Szczecin, dnia 31.01.2025 r.

SIM/ZP/ 83 /2025/KC
Znak sprawy: SIM/ZP/P/12/2024

Dotyczy: postępowania prowadzonego w trybie przetargu nieograniczonego pn.: „*Modernizacja układu drogowego dzielnicy Północ w Szczecinie - dostosowanie do nowych uwarunkowań społeczno-gospodarczych*”, „Przebudowa ulicy Północnej (od km 0+300) oraz ulicy Andersena”.

Zestaw pytań i odpowiedzi nr 4:

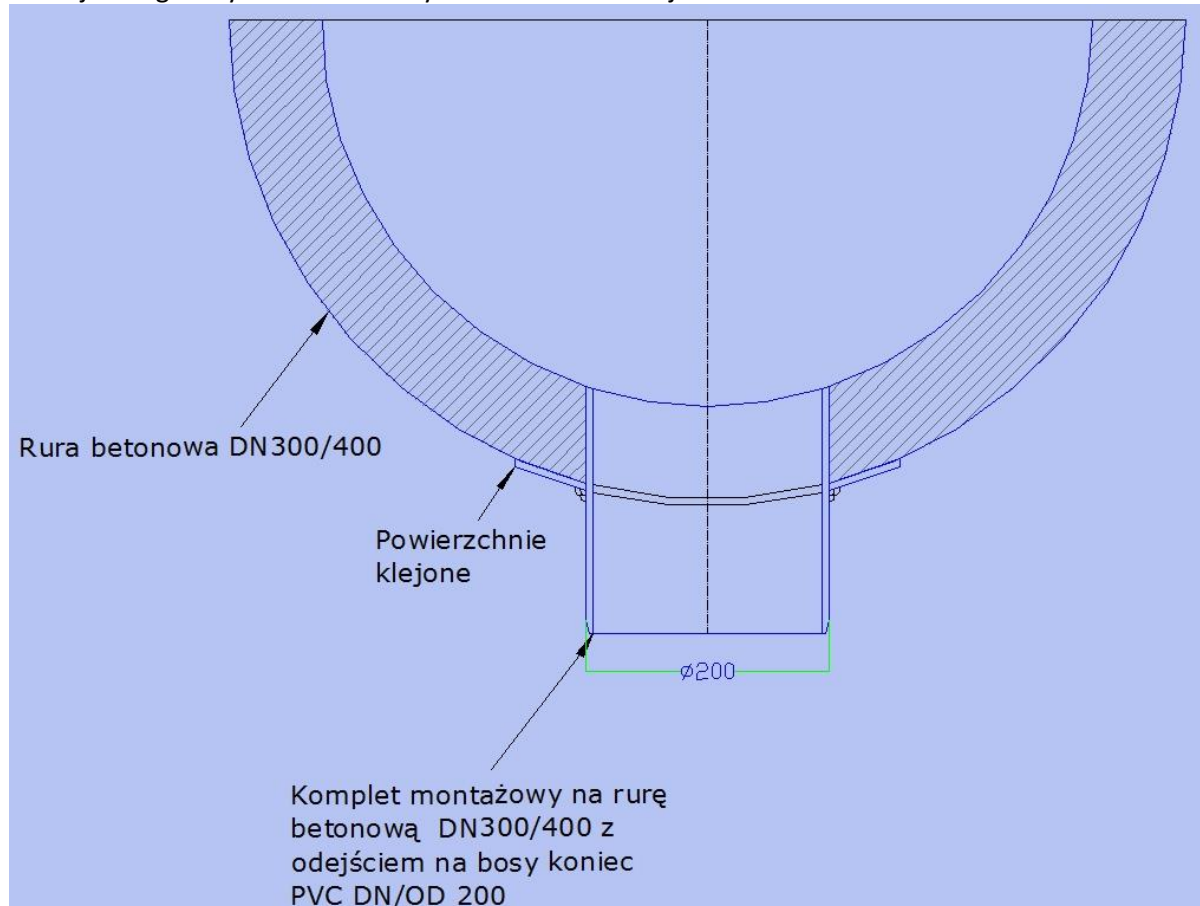
Dotyczy kanalizacji deszczowej. Odcinek kanalizacji KD120-KD120.1 zaprojektowano rurą betonową DN300. Przed studnią KD120 na tym odcinku zaprojektowano kaskadę zewnętrzną rurą PVC DN200 (zgodnie z załącznikiem 6). Prosimy o wyjaśnienie szczegółu wykonania kaskady na rurze betonowej.

Poniżej szczegół wykonania kaskady na rurze betonowej.
